Einwendungen im Rahmen des Beteiligungsverfahrens Teilregionalplan Windkraft des Regionalverbandes NORDSCHWARZWALD.

hiermit nehme ich im Rahmen der Öffentlichkeitsbeteiligung Stellung zum Planentwurf Teilregionalplan Windenergie der Region Nordschwarzwald und lege gegen den vorgelegten Entwurf Widerspruch ein.

Bild 1: Schematische Darstellung der erforderlichen Abstände (schraffierter Bereich)

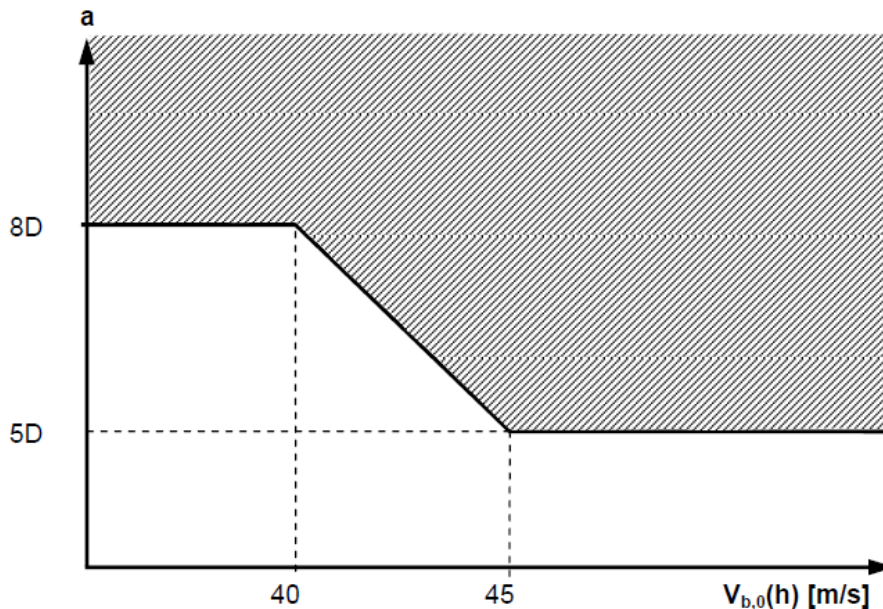
Damit liefert das DIBt die fachliche Begründung für die Abstandsempfehlung, die zuvor als veraltet bezeichnet wurde. Es geht also nicht darum, dass Windräder sich gegenseitig den Wind wegnehmen (diesen Effekt gibt es auch), sondern es geht um die Standsicherheit der Windräder. Die Standsicherheit wird durch Turbulenzen beeinträchtigt, die von benachbarten Windrädern verursacht werden. Ist der Abstand geringer als oben angegeben (8x bzw. 5x Rotordurchmesser), so kann auf eine Turbulenz-Untersuchung zur Standorteignung verzichtet werden, in allen anderen Fällen ist diese aber zwingend erforderlich.

Den Planern des Teilregionalplans Wind war dieser Umstand offenbar nicht bewusst.

Es geht um Sicherheit und daher ist der Abstand von Windrädern kein Parameter, der einfach mal festgelegt werden kann. Und schon gar nicht dadurch, dass man die Planungsgrundlage aus einem Papier des Umweltbundesamtes abschreibt, das wiederum von einem Autor abgeschrieben hat, der den Sachverhalt nicht verstanden hat und daher falsch beschreibt.

Der tatsächliche Sinn und Zweck der Abstände von Windrädern hätte erkannt und daraus die geeigneten Maßnahmen zur Feststellung von Planungsgrundlagen abgeleitet werden müssen.

Dies ist ein Ausschnitt aus dem Dokument „Landschaftsbildanalyse und Risikobewertung“, Seite 25, PF-11 Tannenwald/Bergwald.

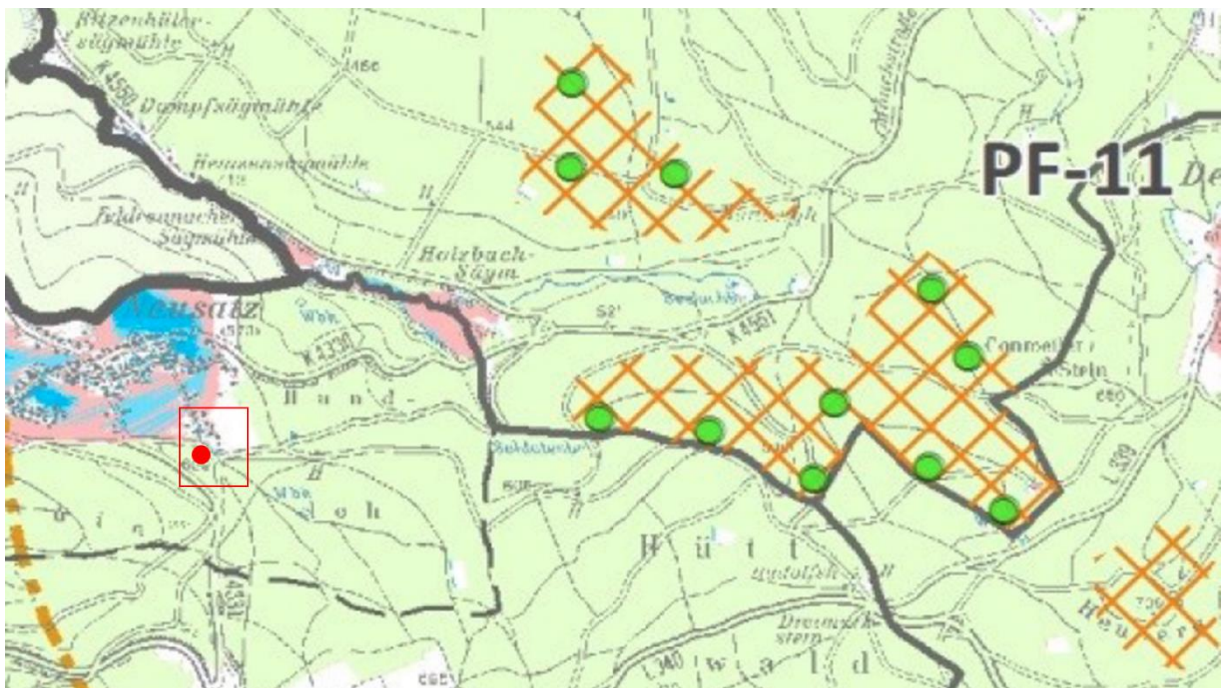
Als einfaches Beispiel dafür, wo die Ergebnisse der Planungsarbeiten nicht mit der Realität übereinstimmen zeigt nachfolgende Gegenüberstellung eines Ergebnisses der Sichtbarkeitsanalyse mit der Realität an Hand des bereits gebauten Windparks Straubenhardt:

Da der Windpark Straubenhardt (PF-11) besteht, wurden von der rot markierten Position an der Neusatzer Pfütz aus Fotos gemacht. Nach der Simulation dürfte man von dieser Position aus kein Windrad sehen. Tatsächlich ist die Situation in der Realität aber eine völlig andere, wie die nachfolgenden Fotos beweisen:

Bei solchen eklatanten Abweichungen zur Realität sind die der Planung zu Grunde liegenden Sichtbarkeitsanalysen völlig wertlos. Die vorgelegte Landschaftsbildanalyse kann daher nur zurück gewiesen werden.
